Porta conflitando com camadas das paredes

Conflito Abertura

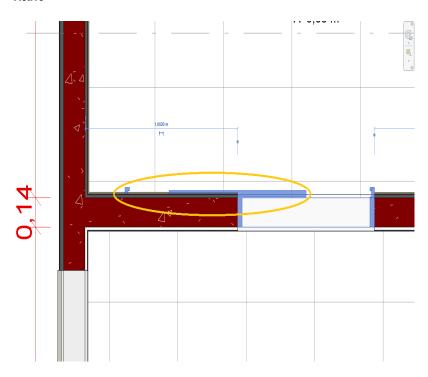
A abertura da porta da copa está dentro das camadas das paredes, favor ajustar
